### PROGETTO DI AGGIORNAMENTO DELLE FASCE FLUVIALI DEL PAI PO E DELLE MAPPE DELLE AREE ALLAGABILI DEL PGRA – TORRENTE MOLGORA E SISTEMA IDROGRAFICO DELLE TROBBIE FINO ALLA CONFLUENZA NEL CANALE MUZZA.

#### CONFERENZA PROGRAMMATICA MOLGORA/MOLGORETTA E SISTEMA TROBBIE

18 APRILE 2024

## DETTAGLIO OSSERVAZIONE N. 3M

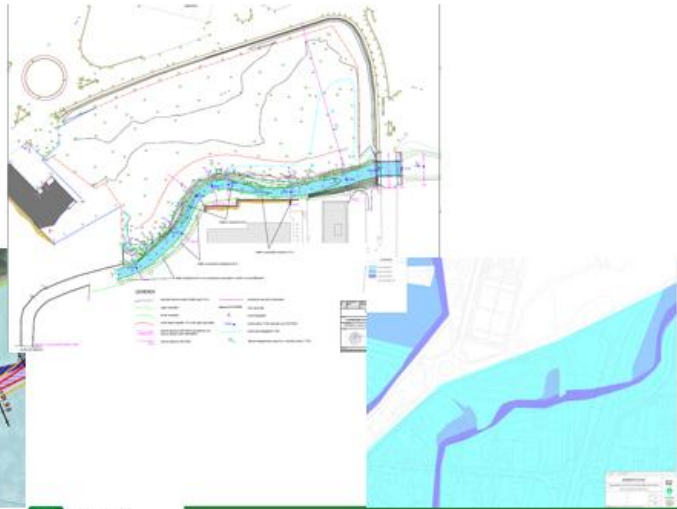
Il comune di Bussero ribadisce il proprio parere negativo relativamente alle modalità realizzative della vasca di laminazione delle piene del Torrente Molgora in Comune di Bussero – Gorgonzola e Pessano con Bornago, già espresso nell'ambito della conferenza di servizi, svoltasi sul PFTE, indetta dal Consorzio di Bonifica Est Villorosi nonché in sede di presentazione dei contenuti del progetto di aggiornamento al PAI e PGRA in oggetto, in particolare relativamente alla realizzazione di una collina artificiale di dimensioni notevoli, mediante reimpiego delle terre di risulta, per la quale aveva chiesto espressamente lo stralcio.

Evidenzia inoltre le seguenti criticità:

- tempistiche per la realizzazione dell'opera che si presumono lunghe, anche in relazione alle ingenti risorse economiche necessarie per la realizzazione dell'intera opera, con occupazione di estese porzioni di territorio, sia per la costruzione dell'opera sia per l'accumulo dei terreni di scavo;
- impatto negativo dell'opera dal punto di vista naturalistico e paesaggistico, a causa dell'importante trasformazione orografica del comparto agricolo interessato, nonché in considerazione della presenza di orti sociali comunali, aree rimboscate di proprietà pubblica, impianti di telecomunicazione privati e dell'utilizzo agricolo delle restanti aree.

Chiede maggiore disponibilità, in sede di progettazione, al confronto con le comunità locali.

Riterrebbe accettabile la vasca se i tempi di realizzazione fossero limitati. Tuttavia teme che, non essendo ancora presenti tutte le risorse per l'esecuzione dell'opera, i tempi di realizzazione si possano dilatare senza una scadenza certa.

Si prende atto dell'osservazione, che non riguarda la delimitazione delle fasce e delle aree allagabili, ma le modalità realizzative dell'opera.

La necessità dell'opera è confermata ai fini della riduzione del rischio di alluvioni. Si informa che il progetto è in fase di revisione sulla base delle osservazioni del territorio. Inoltre, il progetto sarà sottoposto a procedura di valutazione di impatto ambientale al fine, appunto di valutare nel dettaglio gli impatti sulle diverse componenti ambientali con le possibili misure di mitigazione. Per la realizzazione dell'area di laminazione (intero importo) è stato chiesto il finanziamento al MASE nell'ambito del Piano 2024.

Fig. 5 - Confronto tra la variante al PAI adottata (linea tratteggiata nera) e la modifica proposta (linea tratteggiata rossa): La modifica interessa il solo tratto adiacente al taglio dell'alveo

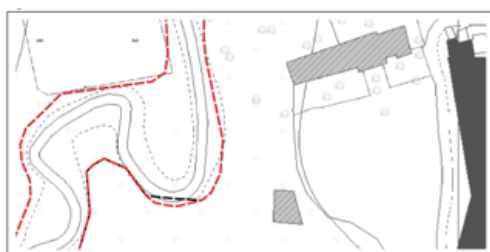
- a) Il comune segnala un'incongruenza nella delimitazione della fascia A del PAI e nella delimitazione degli scenari di pericolosità alta e media del PGRA, lungo il Rio Vallone nel comune di Basiano, presso la località C.na Castellazzo (a nord dell'autostrada A4, in prossimità del confine Nord-Ovest del territorio comunale). In particolare, il Comune segnala che il limite di fascia A taglia l'alveo del Rio Vallone e propone un adeguamento. In coerenza, propone un aggiustamento anche della delimitazione delle aree allagabili per la piena frequente e poco frequente

Si condivide l'osservazione e la modifica

## DETTAGLIO OSSERVAZIONE N. 3T

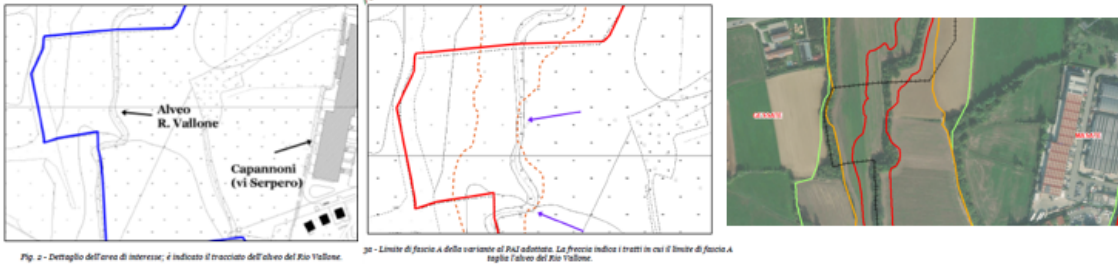
Il comune ha trasmesso lo studio idraulico realizzato da ETATEC e commissionato dal comune di Gessate come integrazione, relativamente alle aree a sud della stazione MM2, del precedente studio già trasmesso e approvato con Del G.C. n. 46 del 2018

Non si condivide l'osservazione in quanto la vasca di laminazione non è stata ancora completata e collaudata
